不具合連絡書

図番 / 品名 415CFX-009-50F / 0.9 2P圧接コネクタ レセプタクルコンタクト

送信メール: Re:【緊急】2P圧接コネクタのコンタクト(415CFX-009-50F)のC面修正依頼 (横山
光次/CS茨品管 2011/09/02 19:27:10) \$110903650

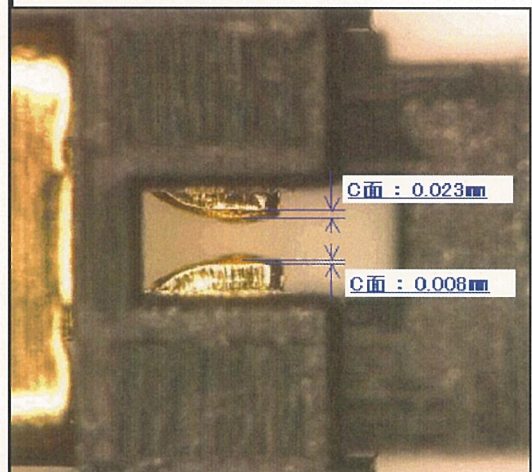
・面打ち修正依頼
 プラグトレセガ勘合しづらいとの、クレームがあり、調査しているが、C面0.05がすくなく、プラグコンタクトと座屈しやすくなっている。
 改善御願います。

- >> 鈴木
- >> 藤牧様
- >>
- >> お世話になっております。
- >>
- >> 御社営業の小林様にもご連絡がっていますが、
- >>
- >> プラグとレセが嵌合しづらいとのクレームがあり、いろいろ調査しています。
- >>
- >> 個品を調べたところ、C面0.05が少なく、プラグのコンタクトと座屈しやすくなっ
- >> ております。
- >> (原因はこれだけではありませんが、プラグ嵌合についてはかなり不利)

品質異常改善通知書(5原則シート)発行 (要・非)
 図面0.05の一般公差 ± 0.05
 次回修正社内管理値0.03MINに設定。

尚、図面では、0.05一般公差±0.05のため、面打ちある事の
確認をしていました。

面打ちポンチ摩耗によるものです。

ここで修正し、今後の管理として、0.03MINで社内管理致します。
